Anlage

Anlage zu den ADFC Einwendungen zum Planfeststellungsverfahren - Oberirdische Stadtbahnverlängerung nach Hemmingen im Bereich der Stadtbahnstrecke A-Süd.

2. Parkbuchten

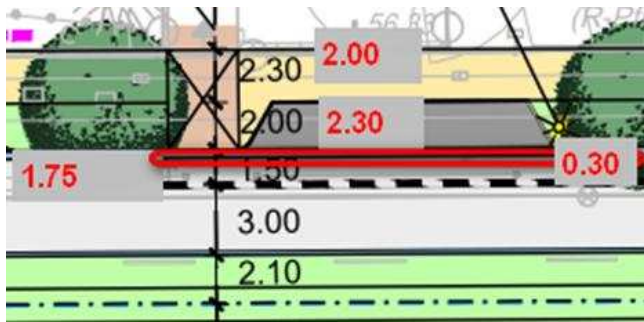
Der Plan sieht vor, dass nördlich der Einmündung Fritz-Kuckuck-Straße der Radverkehr auf einem 1,5 m breiten Radschutzstreifen auf der östlichen und 1,75 m breiten Radschutzstreifen auf der westlichen Seite geführt wird. Dieser Schutzstreifen grenzt auf der östlichen Seite direkt an nur 2 m breiten Parkbuchten.

Einwand: Heutige Fahrzeuge, sogenannte SUVs und Vans, sind teilweise breiter als 2 m¹ und auch Lieferfahrzeuge werden hier halten und in den Schutzstreifen hinein ragen. Wir fordern, die Verbreiterung der Parkbuchten und einen Sicherheitsstreifen.

Vorschlag: Eine Verbreiterung der Parkbuchten auf mindestens 2,3 m. Weiterhin eine Verbreiterung des östlichen Schutzstreifens auf 1,75 m. Wir würden eine Reduzierung des

westlichen Schutzstreifens auf 1,5 m gerne in Kauf nehmen. Wir brauchen einen Sicherheitsstreifen zu sich plötzlich öffnende KFZ-Türen.

3. Schutzstreifen vor und nach den Bushaltestellen

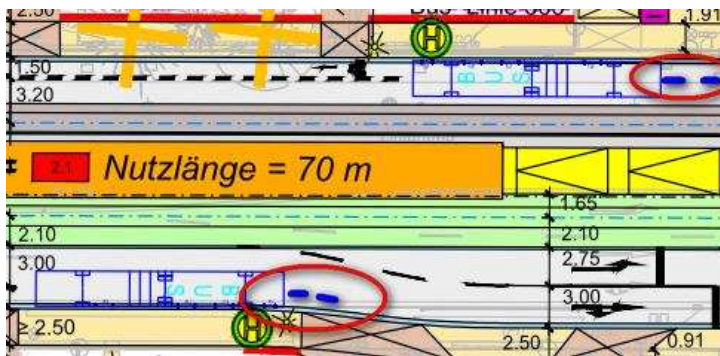
Einwand: Die Schutzstreifen werden durch die Bushaltestellen unterbrochen. Dadurch verlieren die Rad- und Autofahrer die Orientierung.

Vorschlag: Zu mindestens sollten die Schutzstreifenmarkierung vor und hinter den Haltestellen fortgeführt werden.

4. Fahrradabstellanlagen (Radbügel) Zentrum

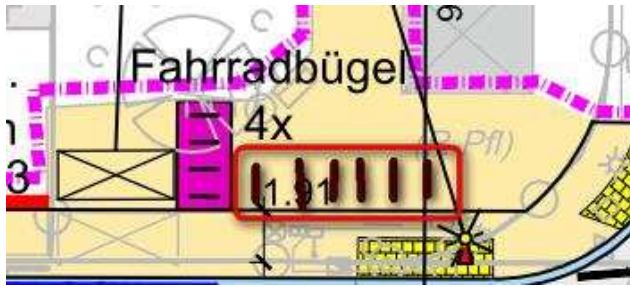
Im Bereich Hemmingen Zentrum sind nur 4 Radbügel vorgesehen.

Einwand: Der Einzugsbereich für Radfahrer umfasst die Wohngebiete Deveser Straße und Klevertweg. Die Anzahl der Radbügel ist nicht ausreichend.

Vorschlag: Es sollten deutlich mehr Radbügel vorgesehen werden. Zum Beispiel wie es in der folgenden Zeichnung skizziert ist.

5. Schutzstreifen fehlen in den Kreuzungsbereichen Deveser Straße und Berliner Straße

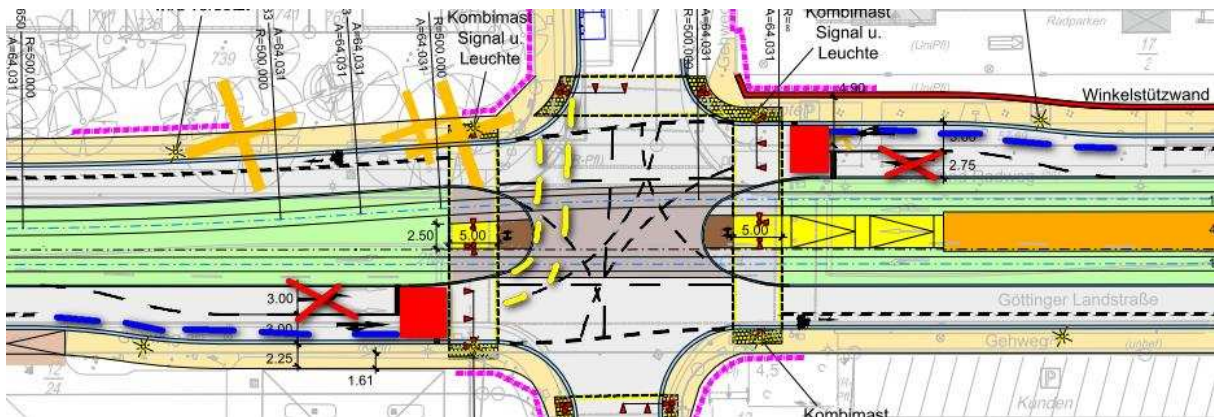
In den beiden Kreuzungsbereichen Deveser Straße und Berliner Straße fehlen die Schutzstreifen. Der Plan sieht vor, dass nördlich und südlich der Kreuzungen der Radverkehr auf einem Radschutzstreifen geführt wird. Dieser Schutzstreifen endet zugunsten einer vorgesehenen Linksabbiegespur für KFZ vor der Kreuzung.

Einwand: Wir fordern eine Verlängerung des Schutzstreifens bis an den Kreuzungsbereich und eine Aufstellfläche für Radfahrer. Dieses ermöglicht linksabbiegenden Radfahrern, die sich nicht trauen sich in den laufenden Verkehr einzugliedern, am Rand des Schutzstreifens zu warten, bis die Rotphase es erlaubt auf der Aufstellfläche zur linken Spur zu wechseln.

Falls dieses aus Platzgründen nicht möglich ist, fordern wir den Verzicht der sehr kurzen Linksabbiegespuren zusammen mit einer entsprechend geschalteten Lichtsignalanlage (LSA), die je nur eine Fahrtrichtung ohne Gegenverkehr frei gibt (Grüner Pfeil nach links, gleichzeitig mit der grün Phase). Das ist sicher, wirkt verkehrsberuhigend und ermöglicht auch Radfahrern ein direktes Linksabbiegen.

Durch eine entsprechend geschaltete LSA wird es auch zu keinem Rückstau durch verstopfte Linksabbiegespuren, die nur zwei PKWs oder einen LKW aufnehmen können, geben.

Vorschlag: Die Schutzstreifen sollten durchgehend vorhanden sein und für Linksabbieger sollte eine Aufstellfläche geschaffen werden. Die Skizze gilt exemplarisch für beide Kreuzungen.

6. Zweiseitiger Radweg an der Berliner Straße

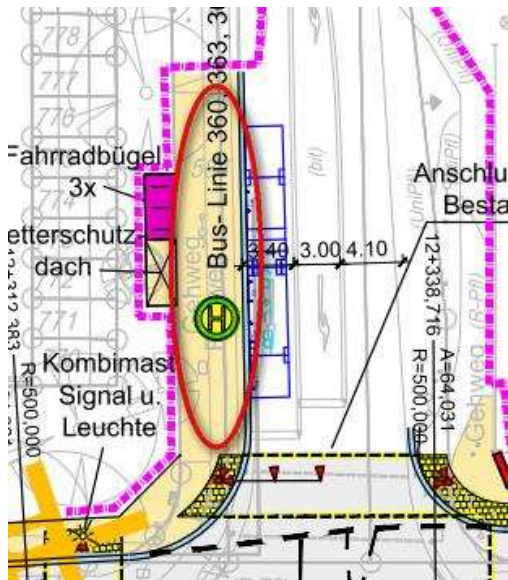
An der Berliner Straße gibt es einen teilweise verpflichtenden zweiseitigen Radweg. Dieser führt an der Bushaltestelle Berliner Straße vorbei. Radfahrer können von der B3 kommend auf den Radweg auf der rechten Seite einbiegen, werden aber kurz danach auf den linksseitigen Radweg geführt.

Einwand: Radfahrer werden von der B3 kommend auf den linken Radweg einbiegen, da sie dann nicht gleich wieder die Straßenseite wechseln müssen. Der zweiseitige Radweg, zwischen dem Wartehäuschen und der Bushaltestelle ist zu gefährlich.

Vorschlag: Die Berliner Straße ist bereits verkehrsberuhigt. Die Aufhebung der Radwegbenutzungspflicht ist schon fast zwingend.

7. Zugang Wiedholz

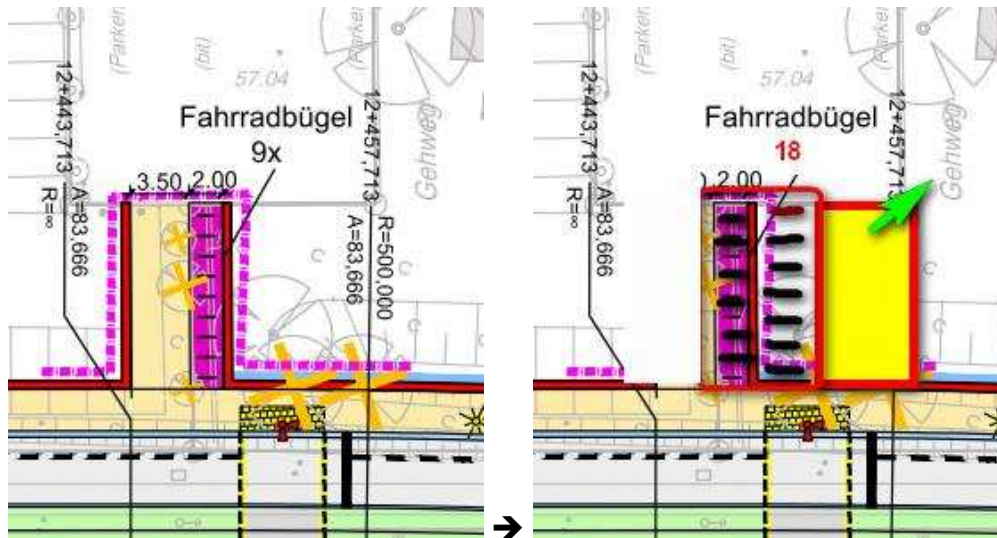
Einwand: Der Gehweg führt direkt auf die Fahrbahn Wiedholz und nicht auf den vorhandenen Gehweg. Außerdem ist die Anzahl der Radbügel zu gering wenn man sich das Einzugsgebiet inklusive der Wohngebiete Berliner Straße, Yvetotstr., Klevertweg, das Altenheim, die KGS und Börie ansieht.

Vorschlag: Die Verbindung sollte zum vorhandenen Gehweg führen. Dabei sollten die Anzahl der Radbügel mindestens verdoppelt werden.

8. Furten über die Kreuzungsbereiche

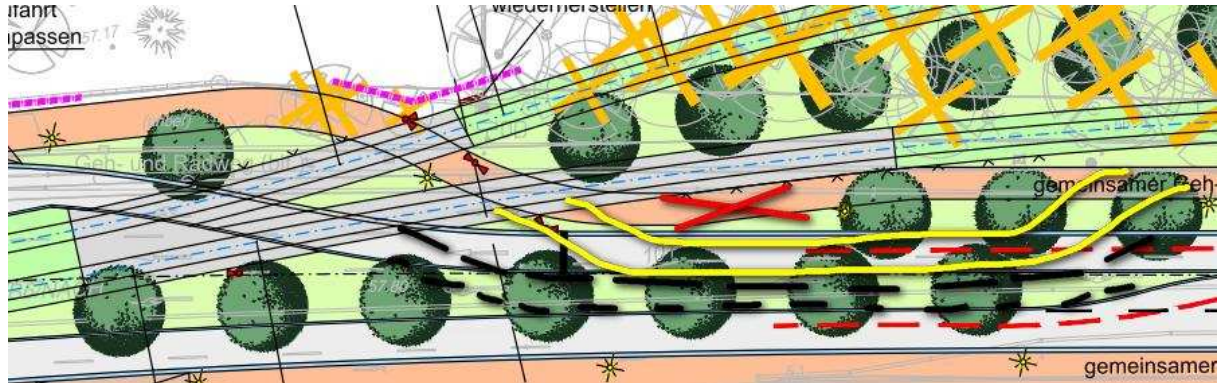
Einwand: Die Furten sind verschränkt und erlauben keine zügige Fahrt im Sinne des Vorrangnetzes. Die Markierungen auf der Kreuzung Weetzer Landstraße erlauben es nicht sich auf den Radweg in Richtung Altes Dorf einzufädeln.

Vorschlag: Die Furten und zugehörige Lichtsignalanlagen sollten eine geradeaus Fahrt erlauben. Dieses ist auch unter der Bedeutung des Radweges als Vorrangsweg der Region Hannover zu sehen. Dieses gilt exemplarisch für alle Kreuzungen.

10. Zweiseitiger Radweg entlang der Endhaltestelle.

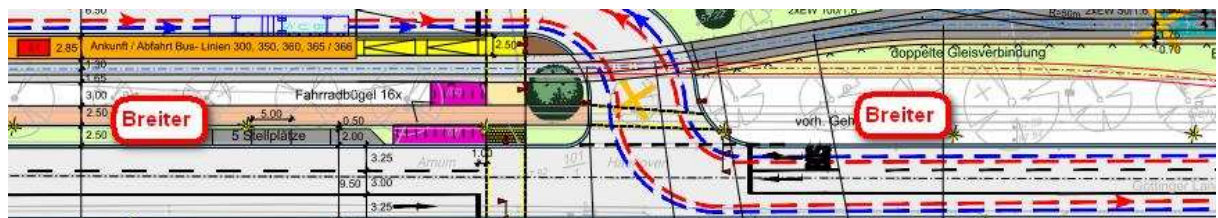
Zu und abfahrender Radverkehr zur Endhaltestelle, wird zwangsläufig zu einer zweiseitigen Benutzung führen.

Einwand: In diesem Bereich ist mit verstärktem Mischverkehr zu rechnen. Wir haben es hier eher mit innerörtlichen Verhältnissen zu tun als mit übersichtlichen Bereichen außerhalb des Ortes. Wir müssen davon ausgehen, dass der Radweg im Bereich der Haltestelle und darüber hinaus als Zweirichtungsradweg genutzt wird. Das wird auch durch eine entsprechende Beschilderung nicht unterbunden werden.

Vorschlag: Geh- und Radwege vor der Endhaltestelle auf 2.5 m zu verbreitern.

11. Fahrradabstellanlagen (Radbügel) an der Straße

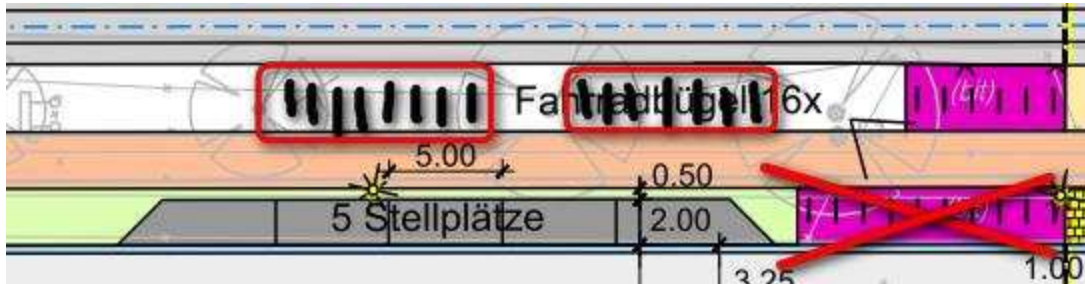
Direkt am fahrenden Verkehr sind Radbügel vorgesehen.

Einwand: Radfahrer hantieren mit Schlössern, Taschen, Regencapes usw. direkte am Rand des fließenden Verkehrs.

Vorschlag: Dieses kann durch eine Verlagerung der Radbügel ohne Probleme gelöst werden. Allerdings nur auf der östlichen Seite, da hier die Räder abseits der Straße und das Ein- und Ausparken nur aus einer Richtung erfolgt. Dazu lassen sich zwischen den vorhandenen Bäumen weitere Radbügel platzieren.

12. Verlagerung des B+R Anlage

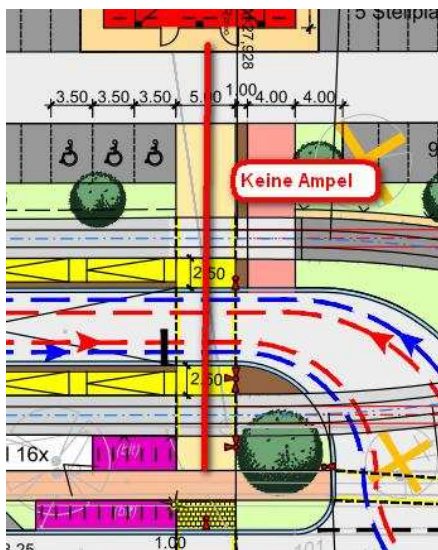
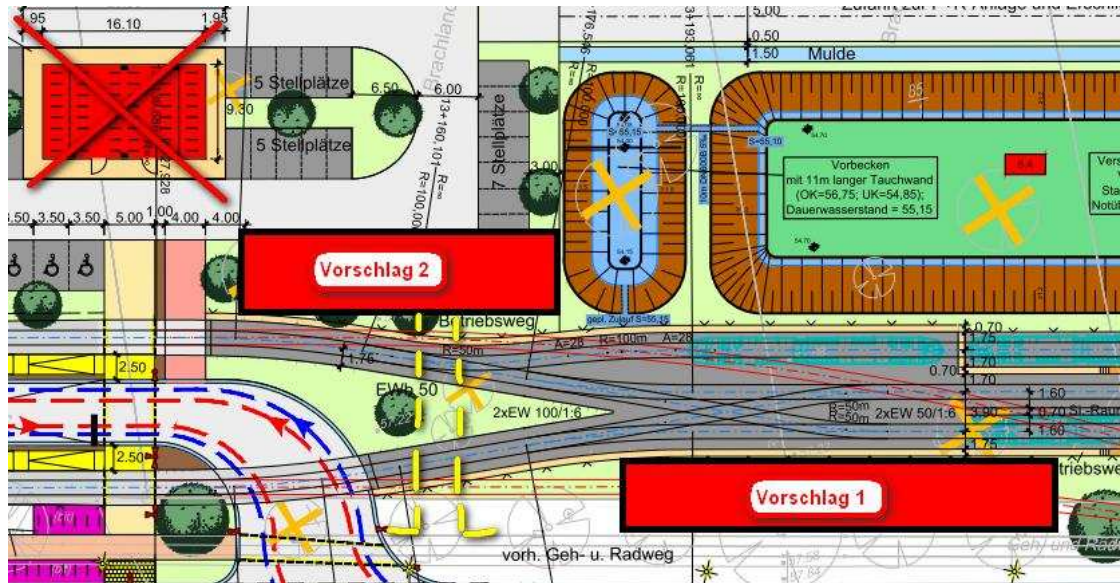
Einwand: Der Standort der geplanten Radabstellanlage im Zentrum der P+R-Anlage findet nicht unsere Unterstützung.

Es ist kein Radweg oder Furt vorgesehen um die B+R Anlage zu erreichen. Radfahrer müssen über die Fußgängerfurt zwei Gleise (Teilweise ohne Signalanlage), zwei Bahnsteigzugänge, eine doppelte Busspur sowie den rangierenden Parkplatzverkehr queren.

Die geplante Anlage befindet sich in der Mitte des KFZ-Parkplatzes und wird von den KFZ-Parkplatzsuchenden förmlich umkreist.

Vorschlag: Diese konflikträchtige Situation lässt sich vermeiden, wenn die Radabstellanlage im Bereich des vorgesehenen Geh- und Radweges gebaut wird. Diese Anlage ist bei einer ggf. vorgesehenen Verlängerung der Stadtbahn bis Arnum auch leicht versetzbar.

13. Zugang zur südlichen Verlängerung Sundernstraße

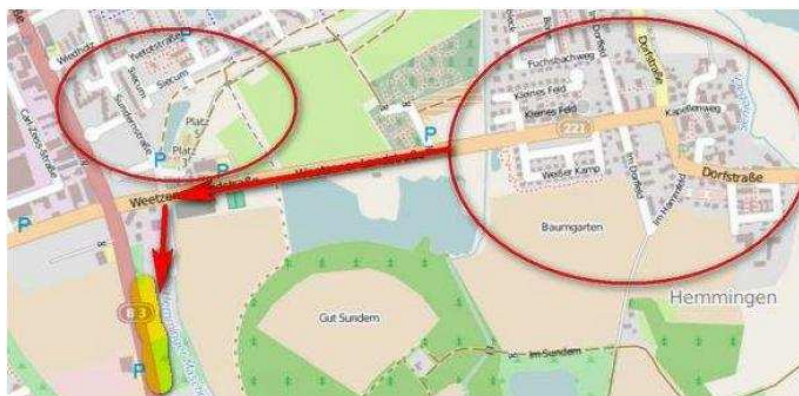
Fußgänger und Radfahrer aus dem Alten Dorf und das Einzugsgebiet Sundernstraße müssen zum Erreichen der Endhaltestelle über die B3 kommen.

Einwand: Dieses ist für alle ein Umweg und die Radfahrer werden dabei auf der linken Seite in Richtung Süden zur Endhaltestelle fahren.

Vorschlag: Für Fußgänger und Radfahrer wäre eine Verbindung der P+R-Anlage zur südlichen Verlängerung der Sundernstraße, am Hemminger Maschgraben, erstrebenswert. Das lässt sich mit wenig Aufwand umsetzen und bringt viel.

14. Radwegeführung Kreisel

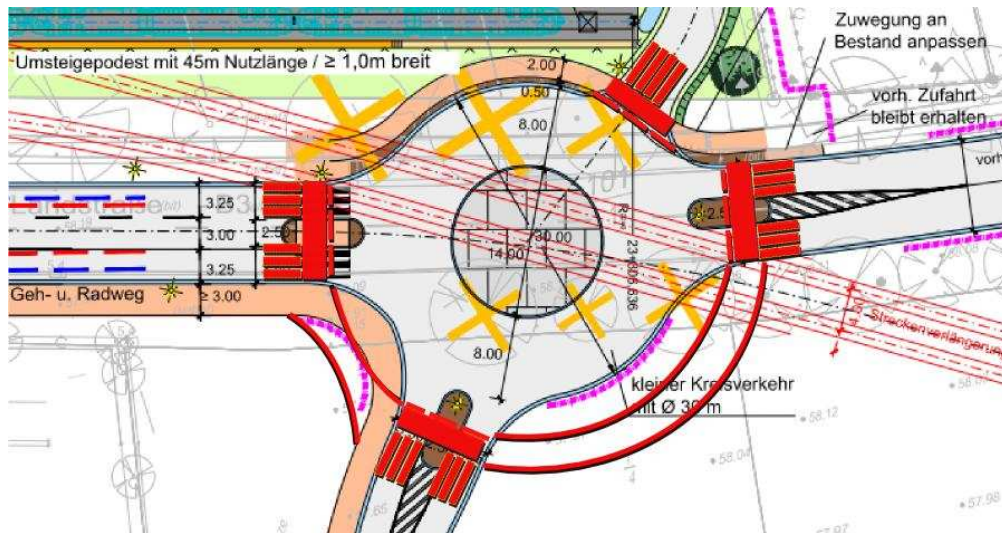
Der Kreisverkehr entspricht einem innerörtlichen Verkehrsbauwerk. Das wird auch an dem erwarteten Fußgänger- und Radfahreranteil deutlich.

Einwand: Wir fordern, dass dieser Kleine Kreisverkehr gemäß der dem Merkblatt für die Anlage von Kreisverkehren ausgebaut wird. Dazu ist ein abgesetzter Fuß-/Radweg mit einer Abrückung von 4 bis 5 m mit Zebrastreifen und bevorrechtigter Radwegfuhrt einzuplanen. Dieser Fuß-/Radweg ist vollständig um den Kreisverkehr zu realisieren, da dies eine Vorrangtrasse des Radverkehrs ist.

Vorschlag: Der Radweg sollte auf der westlichen Seite um den Kreisel herumgeführt werden und auf Verschränkungen verzichten.

15. Bordsteinabsenkungen

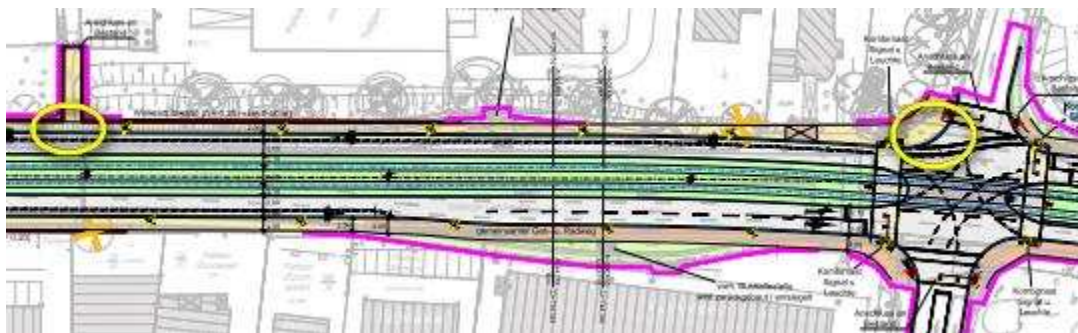
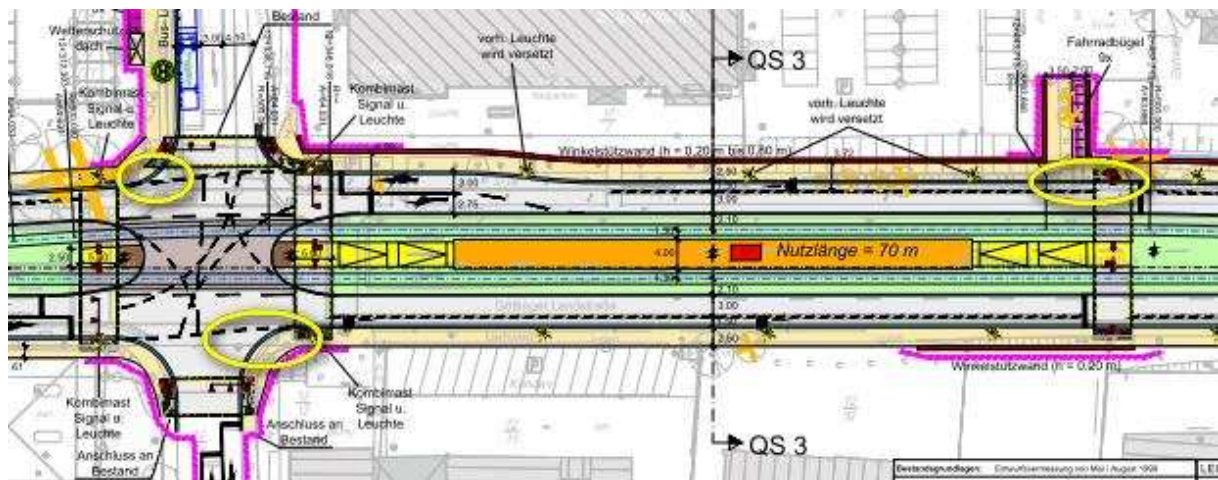
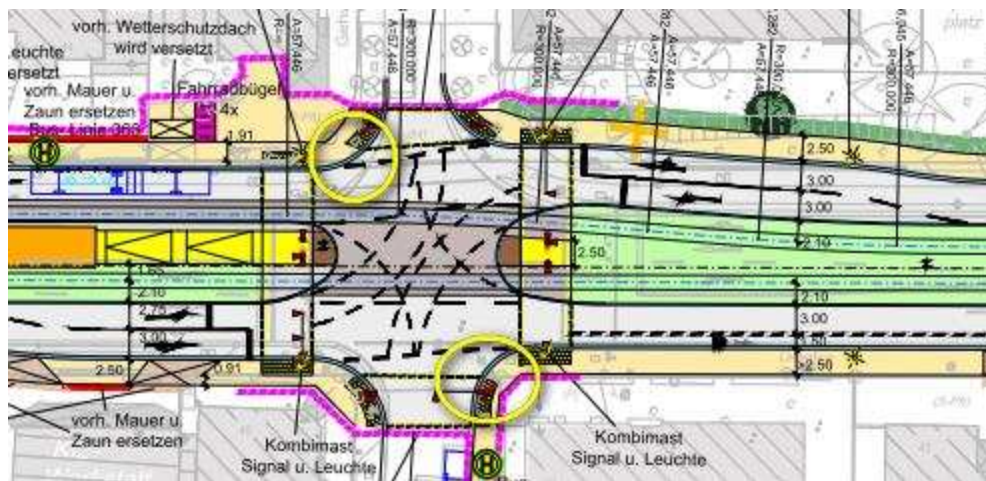
Der Plan sieht vor, dass der Radverkehr auf einem Radschutzstreifen geführt wird. Auch wenn Schutzstreifen als sicher angesehen werden, muss auf ängstlichen Radfahrern Rücksicht genommen werden. Sie werden den Schutzstreifen nicht benutzen solange auch 40-Tonner an Ihnen vorbeifahren dürfen.

Der Fußweg auf der östlichen Seite wird von Fußgängern wenig genutzt und wird von der Kommune voraussichtlich für den Radverkehr freigegeben. Dafür ist eine Absenkung des Bordes neben dem Schutzstreifen vorzusehen.

Weiterhin sollten Radfahrer die den Schutzstreifen benutzen, die Möglichkeit gegeben werden, die Überwege zu den Nebenstraßen z. B. Hahnenkamp oder Wiedholz erreichen zu können.
